Projet éolien

Saint-Paul-de-Montminy

Volume 6 : Réponses aux questions et
commentaires du MELCCFP – Série 2

Dossier 3211-12-260
Janvier 2025

Figure 2: Carte des routes dans le secteur du projet de parc éolien de Saint-Paul-de-Montminy

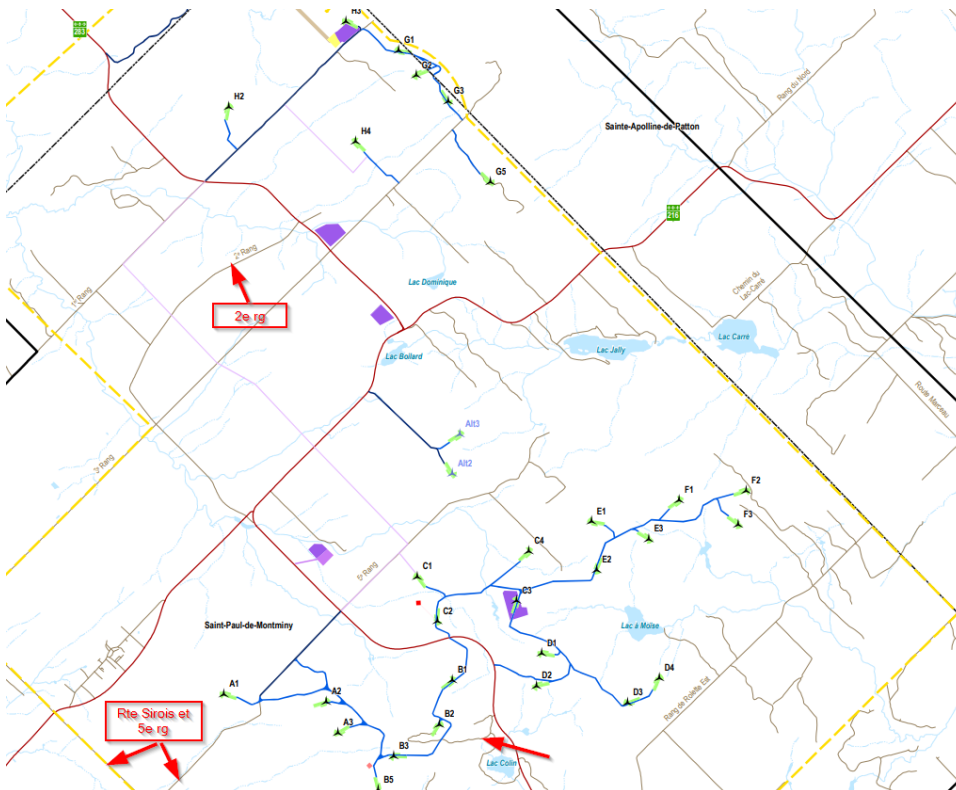
QC2-20 La municipalité de St-Paul-de-Montminy et les municipalités voisines n'ont pas de règlement interdisant la circulation des camions sur les routes entourant la zone de travaux, plusieurs chemins sont donc légalement disponibles pour le camionnage. Le MTMD appréhende ainsi que les camionneurs accèdent à la zone de travaux par des routes non ciblées par l'initiateur et causent une détérioration imprévue à ces routes. À titre d'exemple, des camionneurs arrivant de l'ouest pourraient utiliser la route Sirois et le 5^e rang pour réduire la distance de transport. Des camionneurs pourraient utiliser le 2^e rang pour éviter un ralentissement sur la route 283 et 216 (voir Figure 2 ci-dessous).

Afin de compléter sa réponse à QC-63, l'initiateur doit préciser la façon dont il va s'assurer que les véhicules lourds devant se rendre ou sortir du chantier n'utiliseront pas un autre chemin, non prévu, pour accéder aux chantiers. À cet effet, l'initiateur doit consulter la municipalité afin d'identifier des solutions qui minimiseraient la circulation des camions normés sur les routes qui ne sont pas ciblés pour accéder à la zone de travaux. Notons que la question concerne tous les camions normés qui peuvent circuler sur tous les chemins, si aucune signalisation ne l'interdit, pas seulement le transporteur des pièces hors norme.

R2-20 L'initiateur précise que les véhicules lourds devant accéder au chantier ou en sortir devront utiliser les chemins prévus et identifiés sur le terrain. L'initiateur discutera avec la municipalité afin de convenir des routes préférentielles de circulation des camions normés et hors norme dans le cadre de la mise en place d'une convention d'utilisation des emprises publiques.

Annexe D. Peuplements particuliers

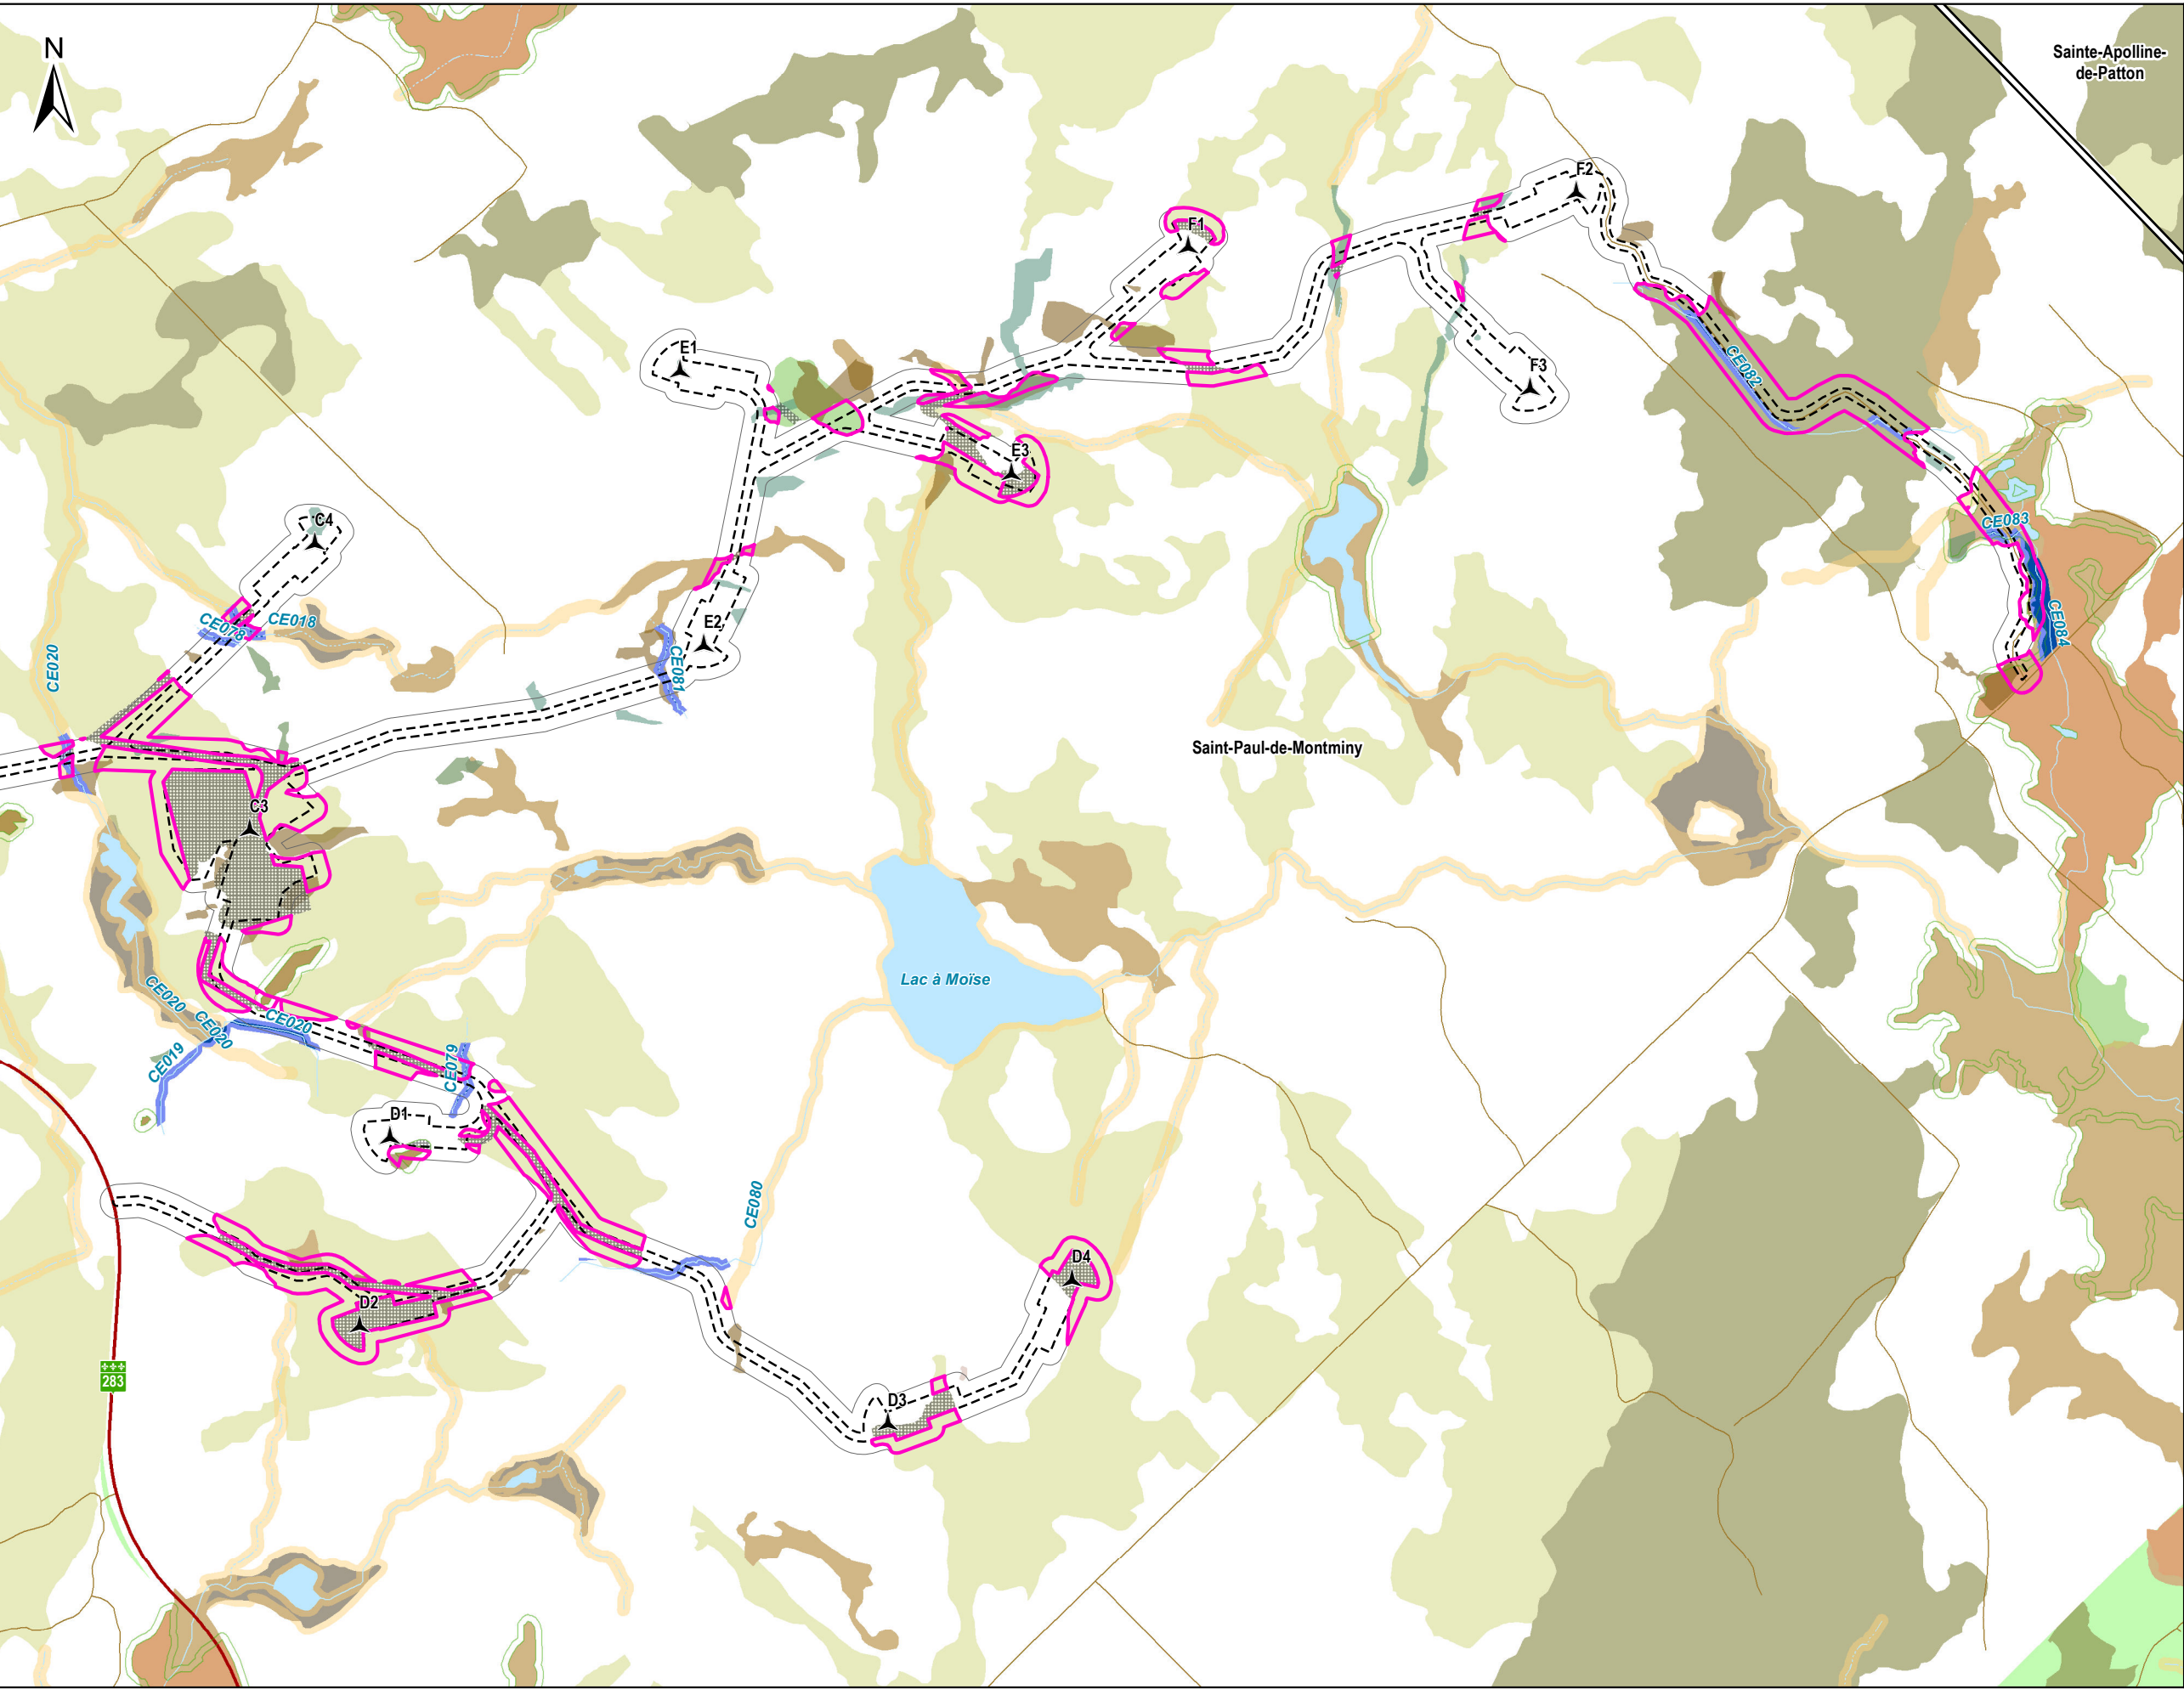
- Il semble également exister une divergence entre les habitats potentiels ou préférentiels (à préciser par l'initiateur) cartographiés sur la figure 1 de l'annexe H (Volume 5, Partie 2) versus la carte 4A de l'annexe E (Volume 5, Partie 1). Les habitats potentiels ou préférentiels de la figure 1 de l'annexe H sont nettement plus abondants et diversifiés. Le contenu de la figure 1 de l'annexe H devrait être transposé à la carte 4A de l'annexe E, pour davantage d'uniformité et pour faciliter la compréhension du lecteur.

b) L'initiateur a transposé le contenu de la figure 1 de l'annexe H (volume 5, partie 2) à la carte 4A de l'annexe E (volume 5, partie 1). La carte mise à jour est disponible en annexe D du présent volume.
